Abstimmungsgespräch zur Renaturierungsplanung BMO am 20.09.2021

- Karte Variante 2 der Machbarkeitsstudie zur Renaturierung, Büro Schmelzer
- BR (09-2021): Entwurfsidee Renaturierung Emsaue Gimfte
- Höhenverlauf Abrabung BMO_DGM1
- Querprofile 1 und 2
- Vegetationskarte bzw. Karte der LRT

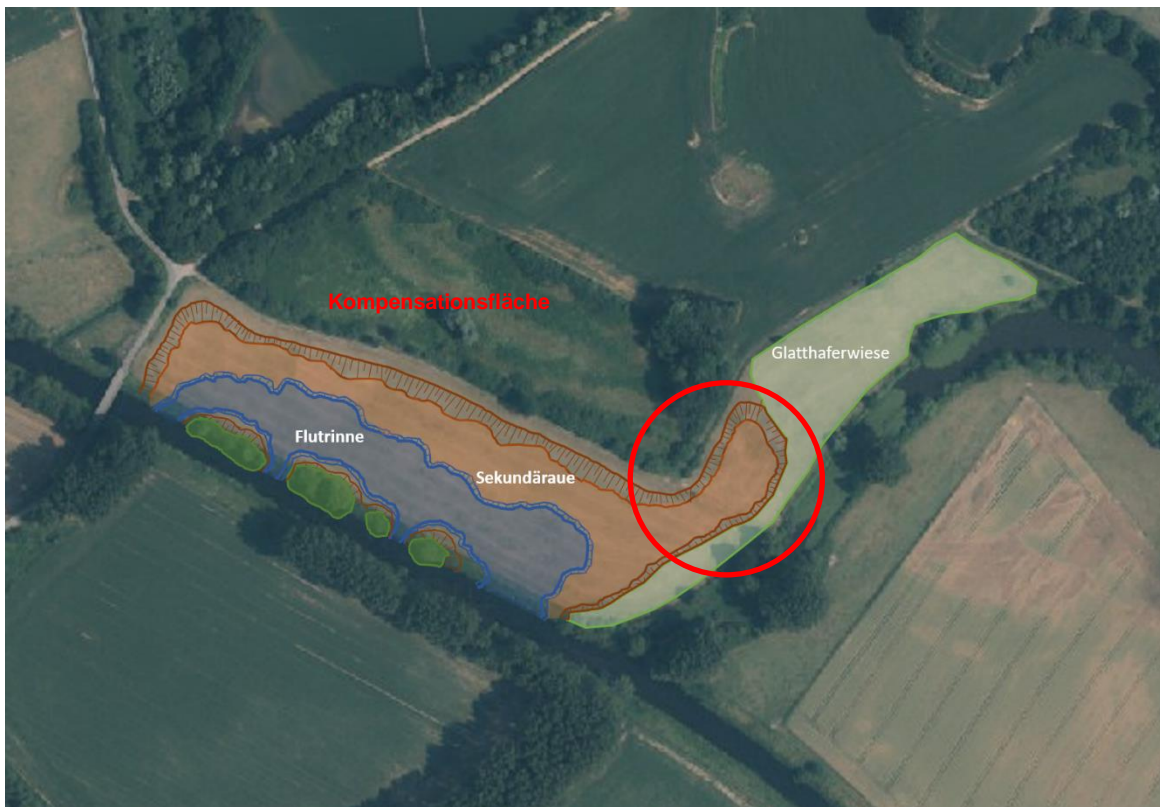
- Hier soll innerhalb einer Sekundäraue eine Flutrinne entwickelt werden (s. Karte unten), Gehölze können als Inseln stehen bleiben. Es ist voraussichtlich ein Niveau etwas über

- Die Sekundäraue soll im Übergang zur Kompensationsfläche (östliches Ende der Kompensationsfläche), unter Einbeziehung der dort bereits vorhandenen Senke so gestaltet werden, dass die Kompensationsfläche häufiger überflutet wird.

- Entfällt, da hier nicht umsetzbar. Die Glatthaferwiese im Rand- Mündungsbereich des Altgewässers soll erhalten werden. Es soll kein Durchstich der neuen Sekundäraue in Richtung Altgewässer angelegt werden.

BR 09-2021: Entwurfsidee für Renaturierung MIT Abgrabungsgewässer. Die Sekundäraue soll jedoch nicht so weit in den LRT Glatthaferwiese im Osten ausgezogen werden (Roter Kreis, LRT muss komplett erhalten bleiben). Im Bereich des Roten Kreises soll die Sekundäraue möglichst so gestaltet werden, dass die Kompensationsfläche häufiger überflutet wird.
